# 改善箇所説明図

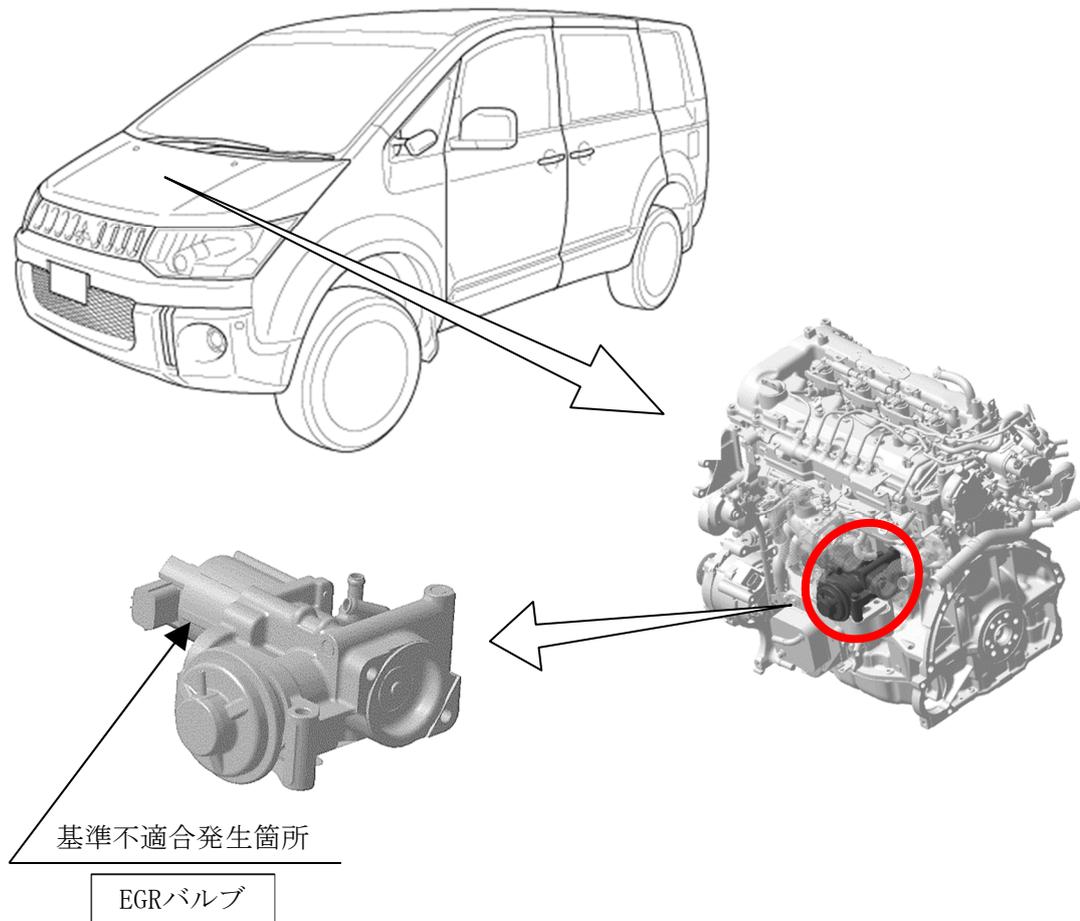
EGR(排気ガス再循環装置)バルブの内部モーターにおいて、渋滞路走行等における作動頻度が想定を超えており、内部モーターの配電ブラシが早期に摩耗し、導通不良となり、EGRバルブが作動しなくなることがある。そのため、エンジン警告灯が点灯し、排出ガスが規制値を満足しなくなるおそれがある。

全車両、EGRバルブを対策品と交換する。

注：図中の  内は、交換する部品を示す。

識別：ブレーキリザーバータンクの助手席側取付ボルト頭部に、白または黄色ペイントを塗布する。
